Дополнительное оборудование к АВЗД-2 производства ООО “Промфактор”

В номенклатуру введен новый аксессуар к автоматическому выключателю защиты двигателя АВЗД-2 :

Дополнительный контакт бокового присоединения КДБ-2-11.

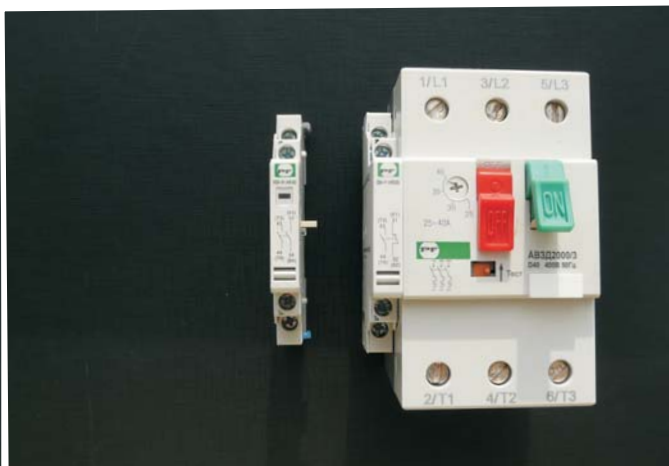
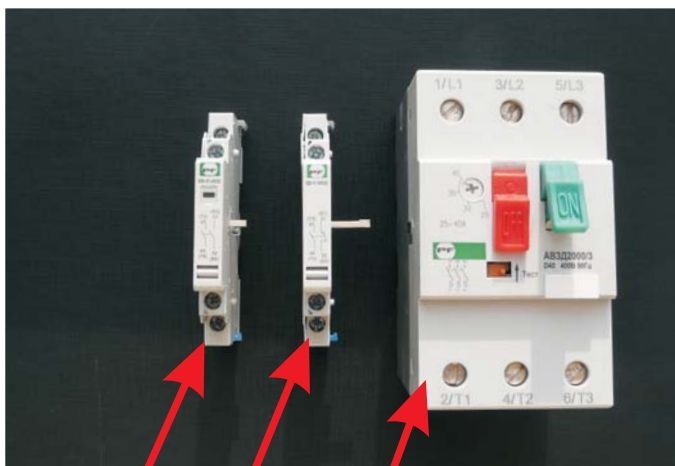
Ранее АВЗД-2 на токи 25 - 80А комплектовались только расцепителями независимыми и минимального напряжения, бокового присоединения (справа). Сегодня можно установить дополнительные контакты (слева) до четырех полюсов, в различных вариациях НО/НЗ. Способ установки приведен ниже.

Устанавливается дополнительный контакт КДБ-2-11 (1НО/1НЗ) с длинным рычагом с левой стороны.

При необходимости увеличить количество дополнительных контактов еще на два полюса - устанавливается контакт КДБ-1 на выбор НО/НЗ (1/1, 2/0)

Максимальная комплектация дополнительных контактов на АВЗД-2 + КДБ-2+КДБ-1
